Project: Hofjes van Dronen, Bodegraven

Onderwerp: 2^e addendum 'Toetsing Klimaatbestendig Bouwen ZH'

Datum: 18 maart 2024

Projectnummer: 3714

Figuur 1 Onderverdeling grondposities Hofjes van Dronen

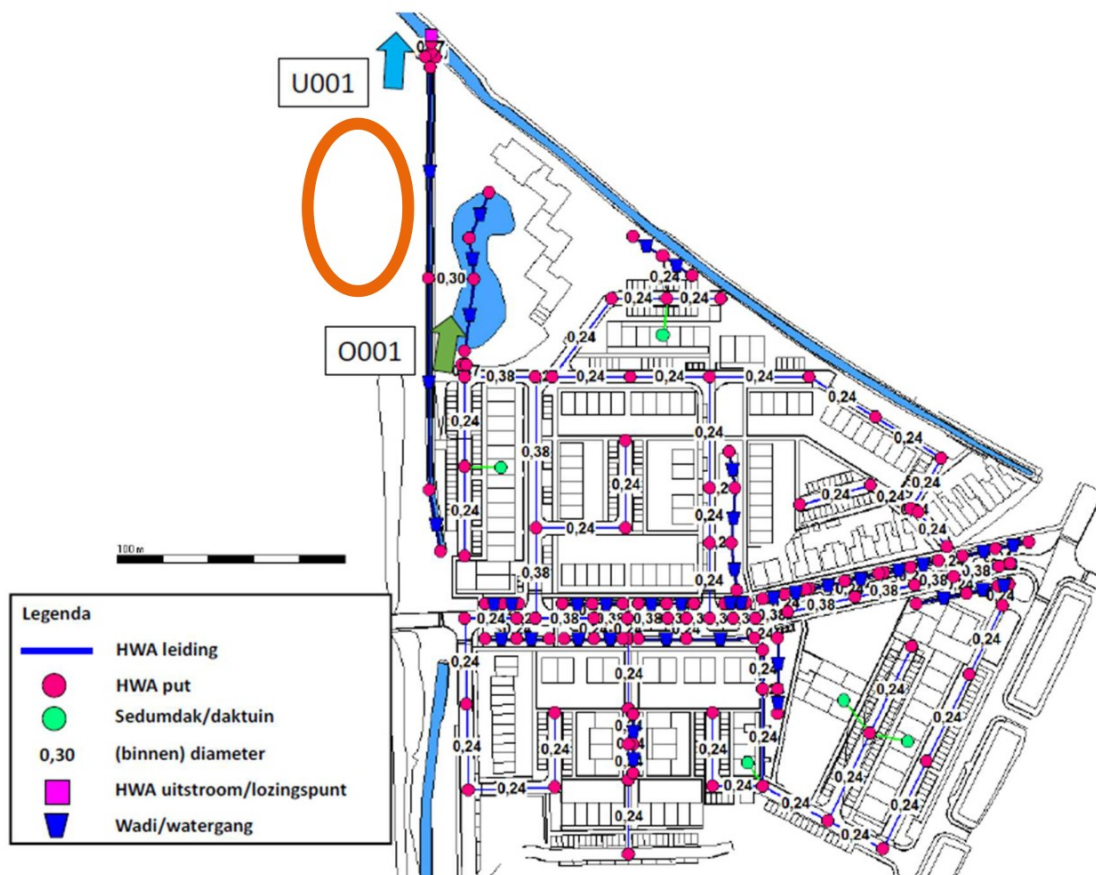
1. *Voldoen de locaties van Janssen de Jong (geel) en Slokker Vastgoed (blauw) (figuur 1) ieder voor zich aan de gemeentelijke eisen voor klimaatadaptiviteit, zoals benoemd en verwoord in jullie laatste notitie van december?*
2. *Zijn er in de Oud-Bodegraafseweg wel of geen klimaatadaptieve maatregelen voorzien?*
3. *Indien hetgeen gevraagd onder punt 1 niet voldoet, welke aanvullende maatregelen in de deelgebieden en/of Oud-Bodegraafseweg (dus Brookland + Binnenweg buiten beschouwing gelaten) kunnen/moeten er dan worden genomen om wel te voldoen?*
4. *Is de herinrichting van de Binnenweg bepalend/noodzakelijk voor de klimaatadaptiviteit?*

1. Voldoen de locaties van Janssen de Jong (geel) en Slokker Vastgoed (blauw) ieder voor zich aan de gemeentelijke eisen voor klimaatadaptiviteit, zoals benoemd en verwoord in jullie laatste notitie van december?

Wateroverlast - Voldoet

Het oppervlaktewater (861 m³) en wadi's (270 m³) binnen het plangebied van Janssen de Jong en Slokker Vastgoed (samen ongeveer tweederde van het oppervlak, dus ongeveer 23.000 m² verhard oppervlak) bieden voldoende berging om ongeveer 50 mm te bergen. We hebben daarbij het verhard oppervlak grof ingeschat door een verdeelsleutel op basis van het oppervlak per ontwikkelaar. Hierbij rekenen we de berging in het oppervlaktewater toe aan het oppervlak van zowel Janssen de Jong als Slokker Vastgoed (zoals ook benaderd in het waterhuishoudkundig plan van Adcim (september 2022)).

Het schaduwpercentage op buurtniveau (voorheen 39%), voor beide kavels samen, zal naar verwachting niet worden behaald. De kavels worden in dit geval elk apart, maar inclusief de onafhankelijk te realiseren Oud-Bodegraafseweg bekeken:

- Janssen de Jong: Het schaduwpercentage in het gebied van Janssen de Jong zal om en nabij gelijk blijven aan het eerder berekende percentage (+/-39%).
- Slokker Vastgoed: Naar verwachting wordt het schaduwpercentage in het plangebied van Slokker niet meer behaald. Dit komt onder andere vanwege het beperkt aantal bomen in het gebied en het vervallen van de groenstrook ten oosten van de kavel (langs de Binnenweg). De ondergrens in het convenant van 20% wordt vermoedelijk wel behaald. Het grootste knelpunt is aanwezig bij de tuinen en de parkeercoffers. Onder de beantwoording van vraag 3 (zie hieronder, maatregelen om te voldoen aan de gestelde eisen) worden de te nemen maatregelen behandeld waarmee Slokker Vastgoed verder gaat werken naar een schaduwrijke inrichting om het eerder benoemde schaduwpercentage (39%) te behalen.
